# **Voruntersuchung für die Radschnellverbindung Radschnellweg Euregio (RS4) Teil Aachen-Zentrum bis Herzogenrath-Mitte**

## **Stellungnahme zur frühen Öffentlichkeitsbeteiligung** (Zeitraum der Beteiligung: 19.12.2023 bis 11.02.2024)

**Ingenieurbüro  
H. Berg & Partner GmbH**  
Deutschland · Belgien · Luxemburg

#### **7) Führung über Soers**

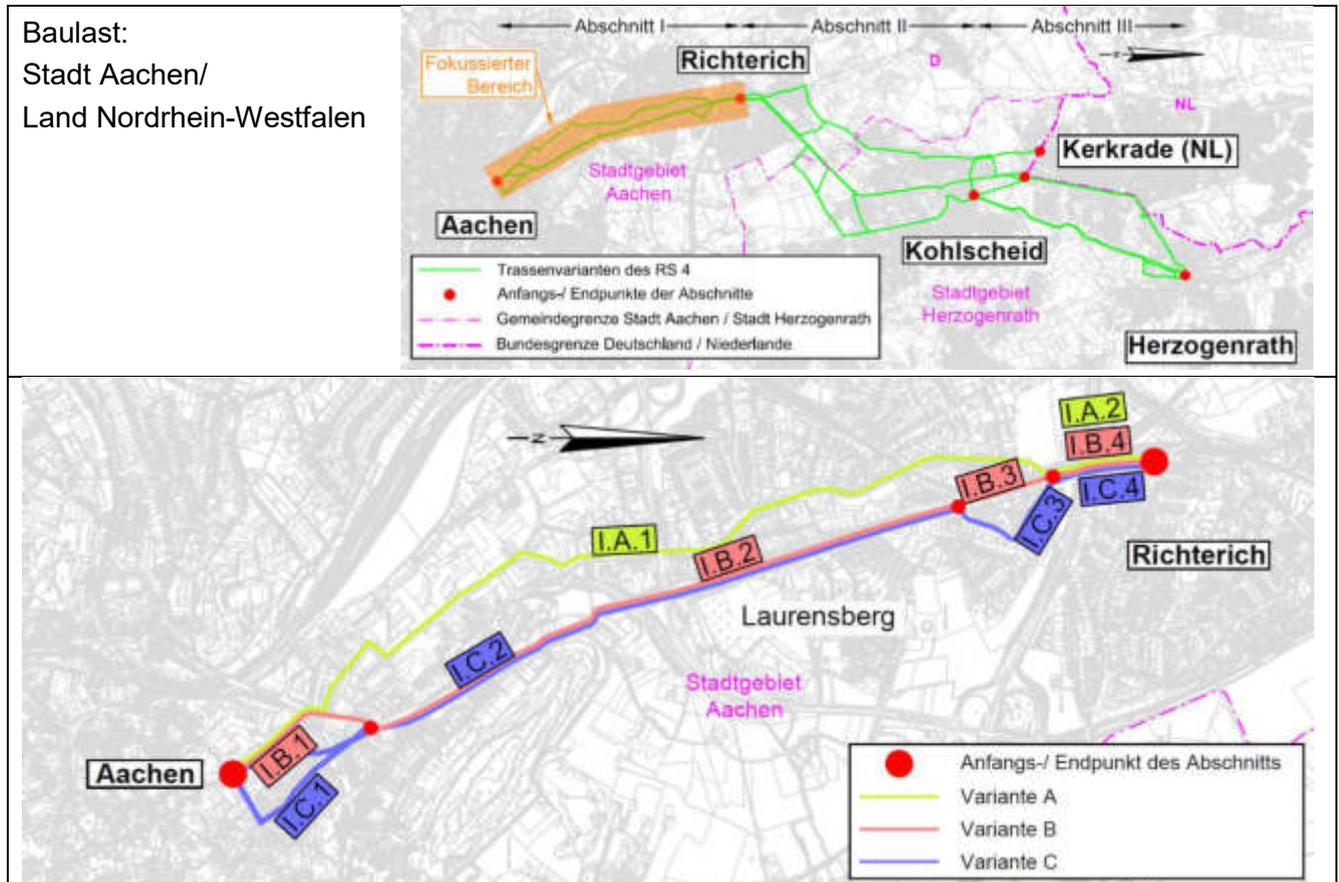
Eine Streckenführung über die Soers wäre deutlich weniger aufwendig (Tivoli, Lührweg, Aachener Pfad und Dornkaulstraße)

Auf dem Weg durch die Soers würden weder Laurensberg noch Richterich angebunden. Es gibt zudem starke Steigungen, die nicht den Kriterien für Radschnellverbindungen entsprechen.

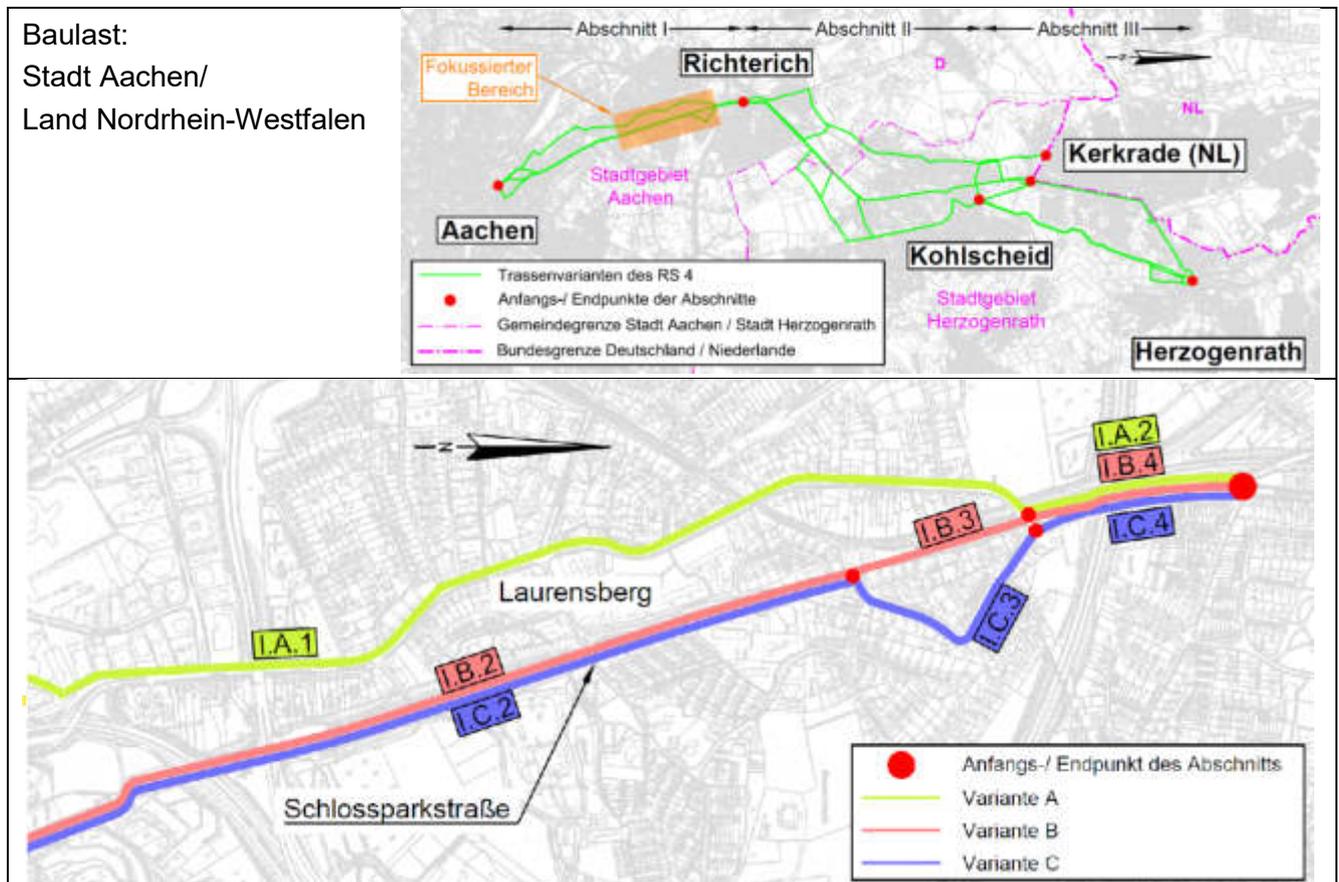
Die CO<sub>2</sub>-Bilanz des RS4 werde durch den Bau der Brücke, für den 250.000 Tonnen Stahlbeton benötigt würden, negativ ausfallen.

Die Menge an Stahlbeton oder Stahlbeton und Stahl ist sehr stark abhängig von der Konstruktionsart, die erst in der nachfolgenden Planungsphase festgelegt wird. Die in mehreren Anmerkungen der Bürgerschaft genannte Größenordnung ist mit 250.000 Tonnen deutlich zu hoch angegeben, mindestens um den Faktor 20, eher 25 (bedeutet: maximal 10.000 Tonnen, bei einer Verbundlösung Stahl / Stahlbeton nochmals erheblich weniger).

In der Machbarkeitsstudie wurde eine Nutzen-Kosten-Analyse durchgeführt. Darin ist eine grobe Abschätzung in Bezug auf die CO<sub>2</sub>-Bilanz des Gesamtprojekts eingeflossen. Diese kommt zu dem Ergebnis, dass der RS4 in der Bilanz (hauptsächlich durch den Umstieg vom Kfz auf das Fahrrad) trotz des Baus mehrerer Brücken eine Reduktion des CO<sub>2</sub>-Ausstoßes erzielt. Die Zeit des "Betriebs" des RS4 gleicht also den herstellungsbedingten Ausstoß von CO<sub>2</sub> mehr als aus.

**8) Gestaltung der Zugänge**

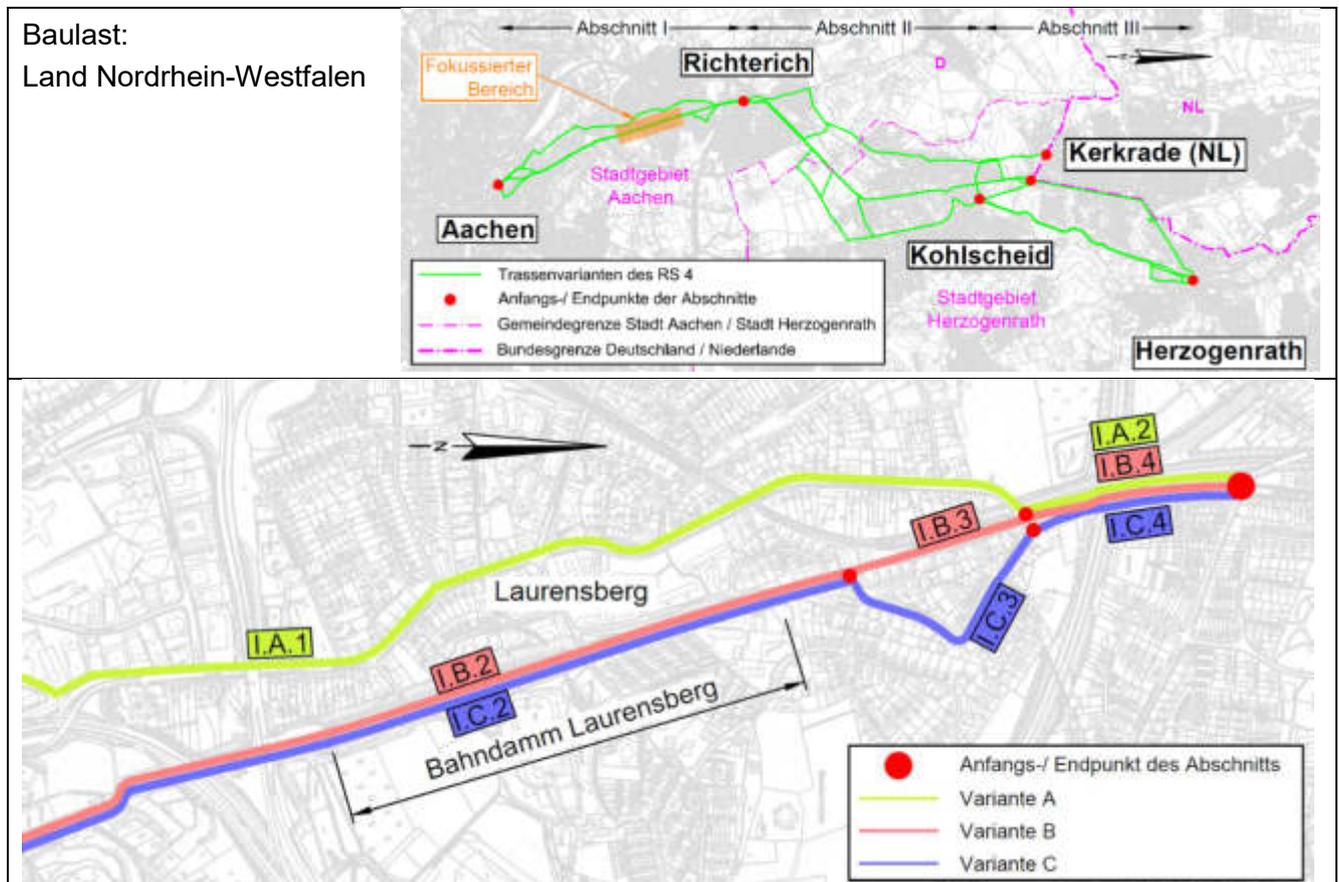
Zugang/ -fahrt zum RS4 an der Schlossparkstraße: gibt es hier bereits Details zu der Ausgestaltung?

In Richtung Richterich wird die vorhandene Straße Tittardsfeld als Rampe zum RS4 fungieren. Für die Fahrtrichtung AC-Innenstadt ist ein Ausbau des vorhandenen Fußwegs von der Schlossparkstraße auf den Bahndamm geplant. Die detailliertere Planung erfolgt ab der nächsten Planungsstufe nach Festlegung der Linie.

### **13) Anbindungen**

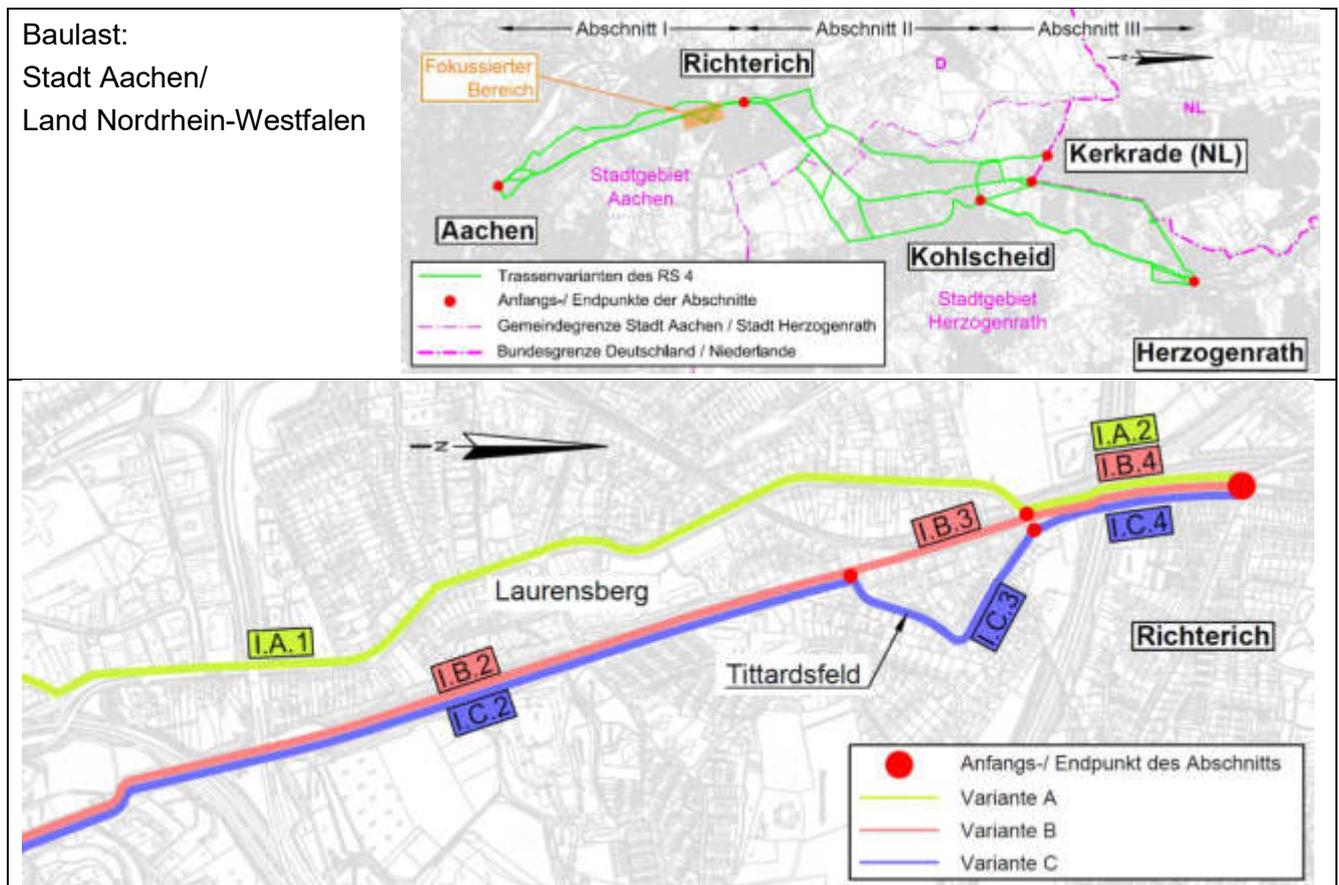
Wird es Anbindungen von der Schloss-Rahe-Straße und der Schlossparkstraße geben und wie sehen diese aus?

In Richtung Richterich wird die vorhandene Straße Tittardsfeld als Rampe zum RS4 fungieren. Für die Fahrtrichtung AC-Stadt ist ein Ausbau des vorhandenen Fußwegs von der Schlossparkstraße auf den Bahndamm geplant. Die detailliertere Planung erfolgt ab der nächsten Planungsstufe nach Festlegung der Linie.

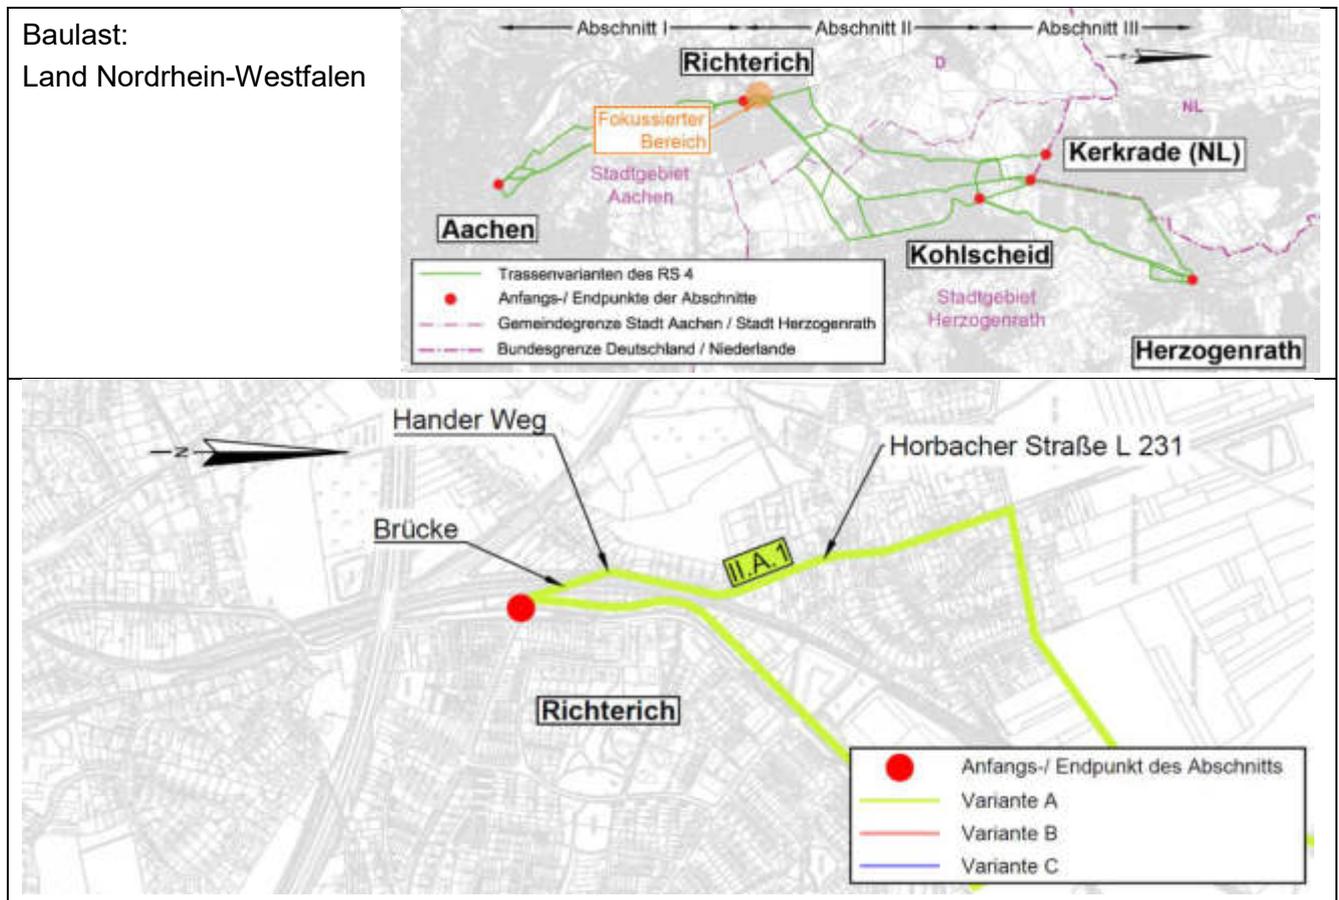
- Untervariante Ri.II (Führung von BAB A 4 bis Bezirksamt AC-Richterich mit Führung unter DB-Brücke Horbacher Straße entlang der Eisenbahngleise) soll ernsthaft aufgegriffen werden, unüberwindliche technische und rechtliche Probleme werden nicht gesehen
- Alternativvorschlag zu I.C.4: ab BW 1-06 (Brücke Haus Linde) in Richtung Nord unten parallel zur Bahn bleiben und hinter Bezirksamt wieder auf die Vorzugsvariante einschwenken. Dies führt zu einer Entlastung der Roermonder Straße
- Als Hauptargument gegen Untervariante Ri.II werden nur die hohen Kosten angesehen, die jedoch als vertretbar empfunden werden
- Ablehnung von Variante Ri.I wegen fehlendem Nutzen für Radverkehr und hohen Eingriffen
- Ablehnung der Variante Ri. II wegen baulichem Aufwand und Umwegen

Die Untervariante Ri.II wurde sehr ausführlich und ernsthaft untersucht und mit zwei anderen Untervarianten („I.C – II.C“ und „Ri.I“) verglichen. Der Vergleich ist Bestandteil der im Zuge der frühen Öffentlichkeitsbeteiligung zur Verfügung gestellten Unterlagen (Erläuterungsbericht zur Voruntersuchung, Unterlage 1 Anhang 4; Lagepläne Unterlage 5 Blätter 1.3 bis 1.5; Umweltfachliche Untersuchungen Unterlage 19.2.2).

**2) Gehweg Horbacher Straße**

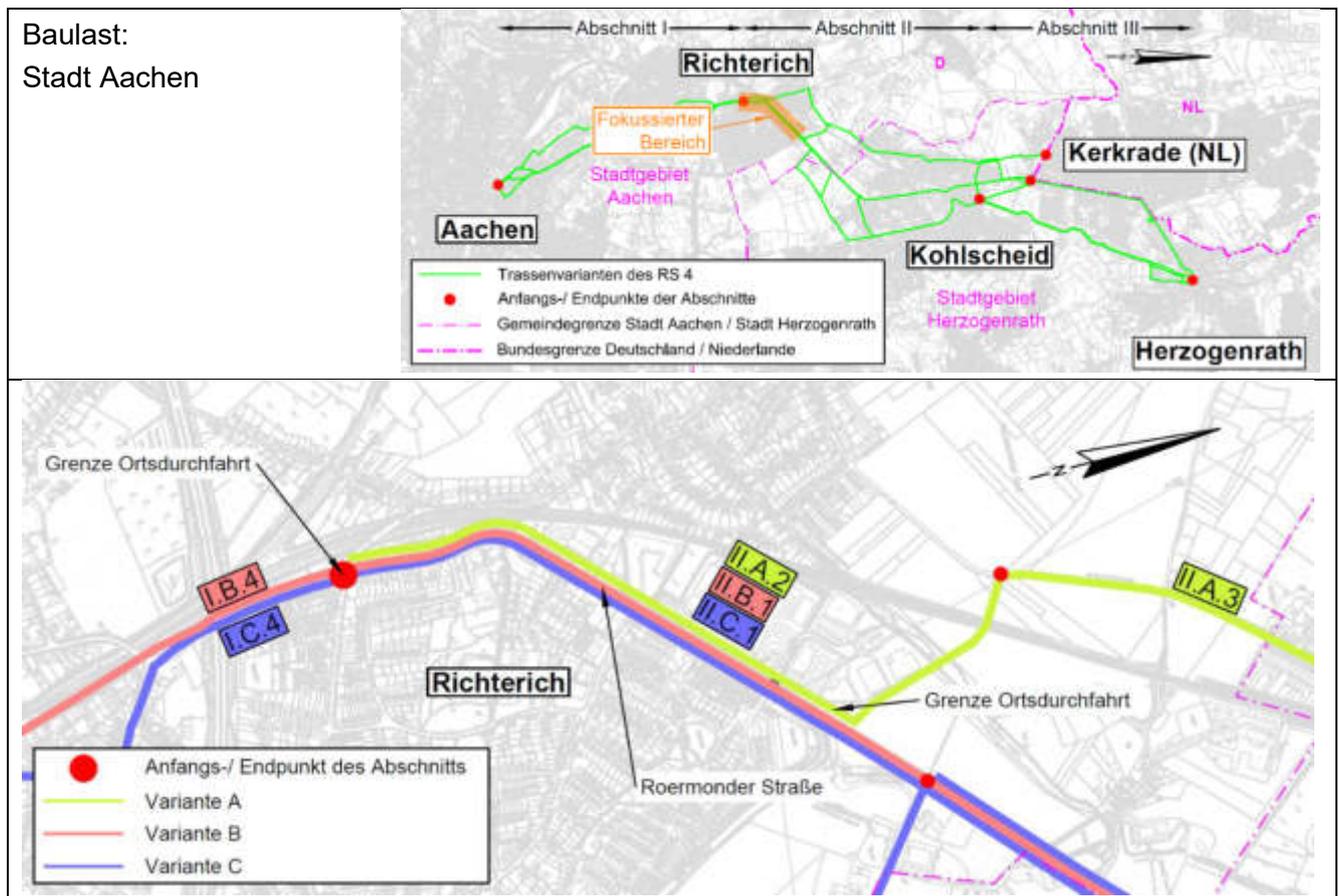
Kann der Gehweg entlang der Horbacher Straße über den Hander Weg aufgepflastert werden? Die derzeitige Vorplanung scheint dies nicht vorzusehen. Ggf. bietet sich im Rahmen des Ersatzbrückenbaus jedoch eine günstige Gelegenheit, diese Einmündung für den Fußverkehr aufzuwerten.

Im Rahmen der weiteren Planung wird geprüft, ob eine solche Gehwegüberfahrt an dieser Stelle möglich und sinnvoll ist. Wenn die Linie des RS4 nicht über die Horbacher Straße festgelegt wird, wird die Frage an die für die Radvorrangroute Richterich – Locht zuständige Planung weitergegeben.

## **2) Haus-Heyden-Straße**

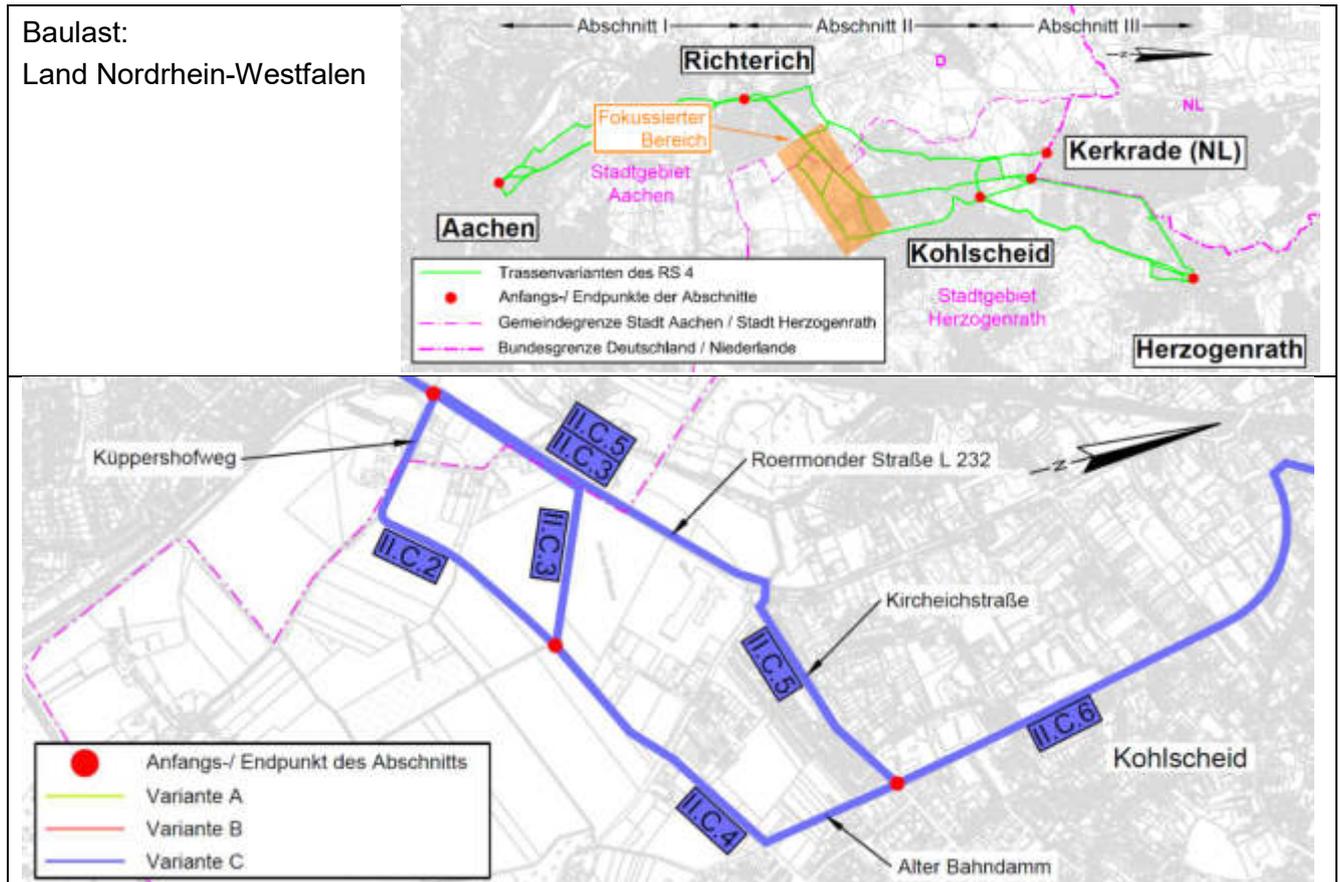
Die Haus-Heyden-Straße (Variante II.A) ist ein vielgenutzter Schul- und Spazierweg. Die gefahrlose Benutzung durch Schulkinder und zu Fuß Gehende soll berücksichtigt werden.

Bei der Planung werden die Belange aller Verkehrsteilnehmenden berücksichtigt. In den weiteren Planungs- und Umsetzungsstufen werden Sicherheitsaudits durchgeführt, um eine bestmögliche Verkehrssicherheit für alle zu gewährleisten.

## **2) Kreisverkehre Kaiserstr. + Weststraße**

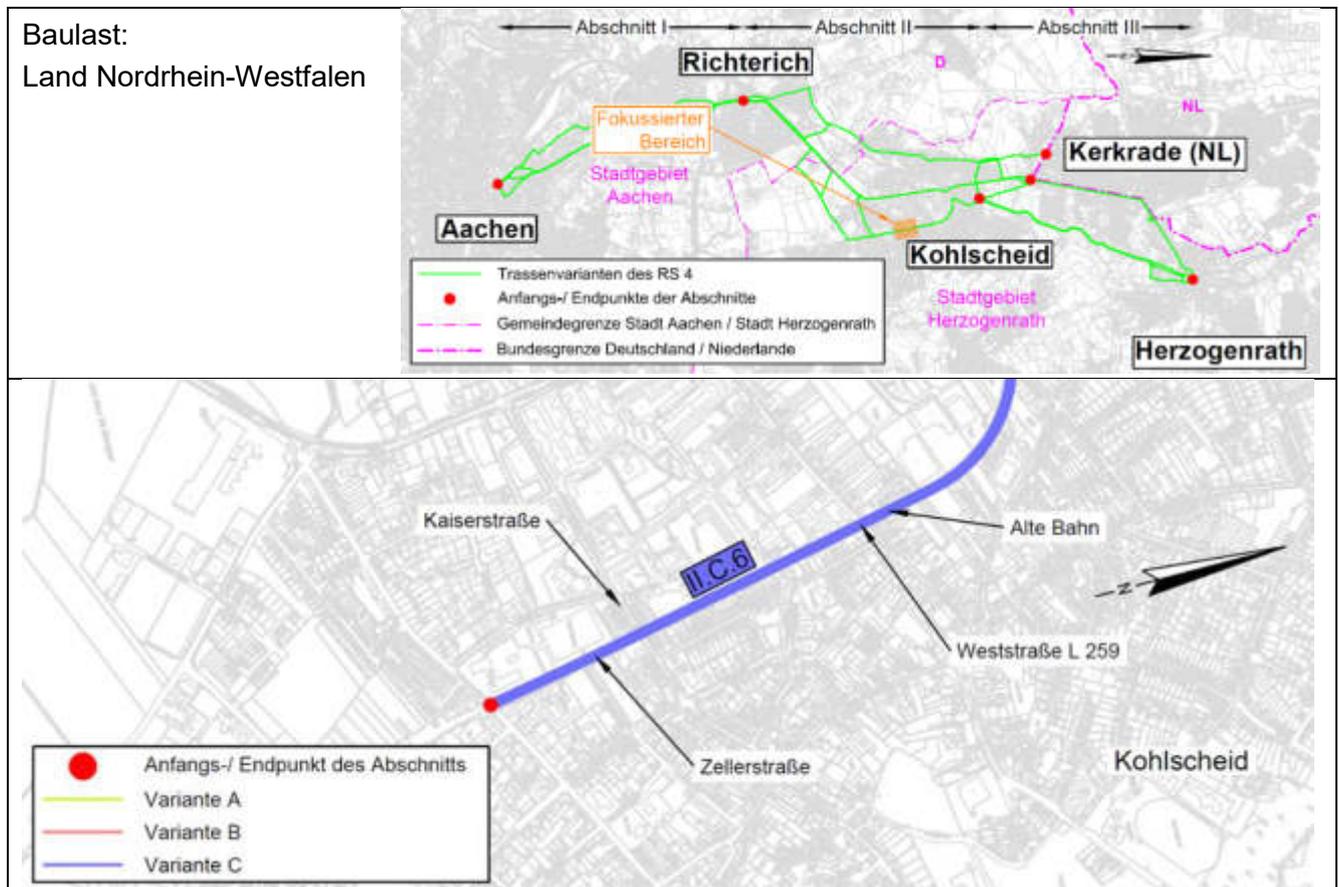
Radverkehrsführung soll nicht vor Kreisverkehr enden, sondern mit Markierung im Kreisverkehr weitergeführt werden.

Bei der Umsetzung der Maßnahmen werden die jeweils gültigen Regelwerke beachtet. Es wird darauf hingewiesen, dass Radverkehrsführungen auf der Fahrbahn (Radschutzstreifen oder Radfahrstreifen) aus Sicherheitsgründen für den Radverkehr niemals auf der Kreisfahrbahn geführt werden.
